# Protokoll der Befahrung der ADFC Ortsgruppe Putzbrunn des ADFC Kreisverbands München e.V. am 15.08.2021 in Putzbrunn

Treffpunkt: Bürgerhaus Putzbrunn, Hohenbrunner Straße 3, 85640 Putzbrunn

# 2. Mesnerweg Ost

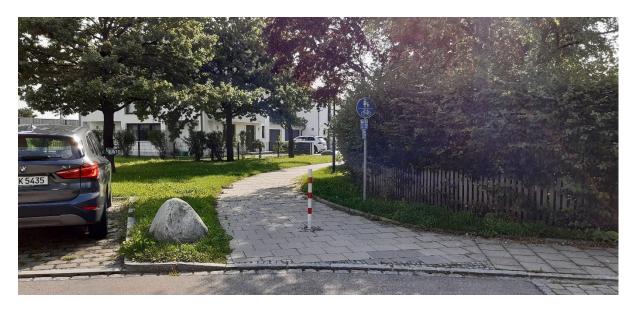
Offizielle Radrouten dürfen keine verkehrsberuhigten Bereiche enthalten.
